**OGGETTO:** Comune di Bitetto (BA) – Parere di compatibilità paesaggistica per il Piano Urbanistico Esecutivo del Contesto Urbano per la Residenza CUE 1.14.

**PARERE TECNICO**

**Comune di Bitetto (BA) – Parere di compatibilità paesaggistica per il Piano Urbanistico  
Esecutivo del Contesto Urbano per la Residenza CUE 1.14.**

| <b>Proposta di PUE trasmessa prot. n. 621474 del 16.12.2024</b>  | <b>Proposta di PUE rimodulata a seguito di comunicazione ex art. 10-bis L. n. 241/1990</b>   |
|--|--|
| <i>Figura 3 - Stralcio della Tav.G.5.7</i>   | <i>Figura 4 - Stralcio della Tav.G.5.7 come rimodulata</i>   |

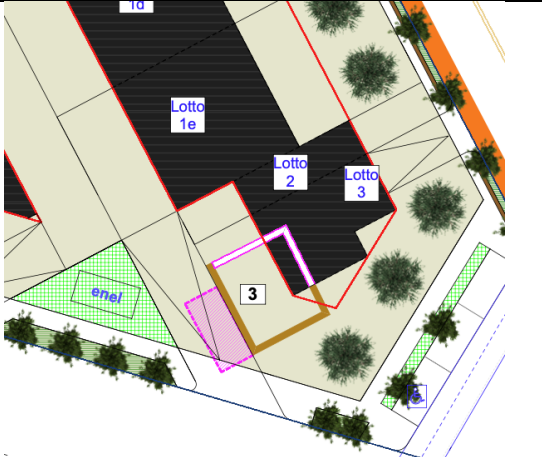
| <b>Proposta di PUE trasmessa prot. n. 621474 del 16.12.2024</b>  | <b>Proposta di PUE rimodulata a seguito di comunicazione ex art. 10-bis L. n. 241/1990</b>   |
|--|--|
| <b>Proposta di PUE con un non precisato riutilizzo della cisterna interrata.</b>   | <b>Proposta di PUE aggiornata che prevede la salvaguardia della cisterna e l'integrazione con il progetto delle aree pubbliche indicata con il n. 2.</b> |
| <p><b>A tal proposito nella documentazione trasmessa il proponente in relazione alla soluzione progettuale rimodulata ha rappresentato che:</b> “la soluzione come modificata ed integrata a seguito degli esiti del tavolo tecnico del 09.04.2025 presso la Regione Puglia – Sezione Paesaggio ed in coerenza con le prescrizioni della comunicazione prot. n. 0173571/2025 del 02/04/2025, prevede che detta cisterna interrata ricompresa in “un area pubblica”, attraverso la cessione del sedime del manufatto e di un area buffer di rispetto, non sarà come già asserito, semplice elemento puntuale conservato, ma diventerà fulcro del nuovo spazio pubblico adibito, integrato in percorsi di visita e narrazione che ne raccontino la storia e il legame con il paesaggio circostante, evidenziando i nuovi con visuali evidenziati dalla realizzazione dei corridoi verdi, in sinergia con la ricostruzione del paesaggio urbano operata dall’amministrazione comunale. Si sottolinea in ultimo, nel rispetto delle prescrizioni richiamate nella comunicazione, che le modalità di salvaguardia e valorizzazione del manufatto avverrà attraverso un ripristino secondo le tecniche tradizionali e senza l’ausilio di malte cementizie in coerenza alle indicazioni contenute nelle raccomandazioni delle “Linee guida per la tutela, il restauro e gli interventi sulle strutture in pietra a secco della Puglia” (elaborato 4.4.4 del PPTR).”</p> |  |
| <p><b>Si da atto di quanto operato dal proponente, tuttavia si ritiene che l’area annessa, che circonda detta cisterna per una profondità di 1,50 m, non dovrà essere pavimentata (ad eccezione del lato con il marciapiede) per essere lasciata con terreno vegetale sciolto e cotico erboso. Si rimanda alla prescrizione n.1 del successivo punto “Conclusioni”.</b></p>  |  |

1. al fine di assicurare la valorizzazione della cisterna, l'area annessa che circonda il manufatto con una fascia di profondità pari a 1,50 m non dovrà essere pavimentata, ad eccezione del lato con il marciapiede, per essere lasciata con terreno vegetale sciolto e caotico erboso;

**Figura 7 - Stralcio della Tav.G.5.7**

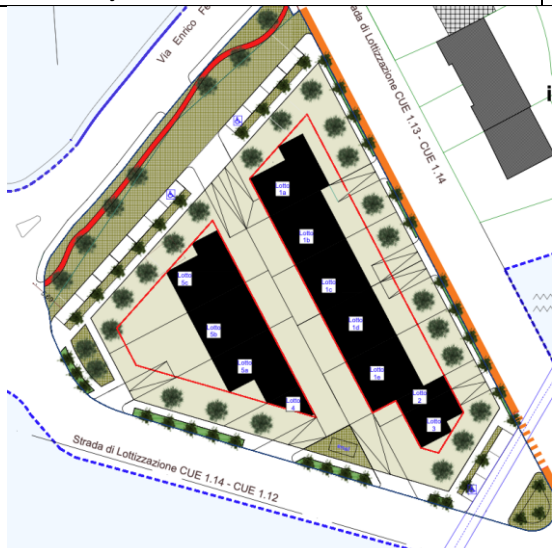
**Proposta di PUE con la previsione della  
totale demolizione del muro a secco.**

**Proposta di PUE aggiornata che prevede lo  
smontaggio e rimontaggio del muro a secco  
indicata con il n. 1**

**A tal proposito nella documentazione trasmessa il proponente in relazione alla soluzione progettuale rimodulata ha rappresentato che:** “[...] la soluzione proposta in coerenza agli esiti del tavolo tecnico del 09.04.2025 presso la Regione Puglia – Sezione Paesaggio e al fine di ottemperare a quanto evidenziato nella comunicazione di cui all’oggetto, si conviene di integrare e modificare la soluzione progettuale, attraverso un intervento di “smontaggio” del muro a secco esistente (al fine di consentire il completamento della viabilità di Piano) e la successiva ricostruzione dello stesso sul limite della sede stradale sopradescritta ed in corrispondenza del perimetro della fascia di mitigazione prospiciente via E. Fermi, assumendo una funzione di sosta-seduta lungo le direttrici nord-est e ed nord-ovest (via E. Fermi ) e al contempo “memoria storica” dei confini dei campi agricoli e come elemento di fruizione dei cono visuali del paesaggio urbano in costruzione che ricalcano la traccia storica dell’insediamento rurale storico.

La ricostruzione del muro a secco avverrà anch’esso attraverso l’utilizzo delle tecniche tradizionali e senza l’ausilio di malte cementizie in coerenza alle indicazioni contenute nelle raccomandazioni delle “Linee guida per la tutela, il restauro e gli interventi sulle strutture in pietra a secco della Puglia” (elaborato 4.4.4 del PPTR).”

**Si da atto delle modifiche apportate dal proponente per garantire la compatibilità paesaggistica.**
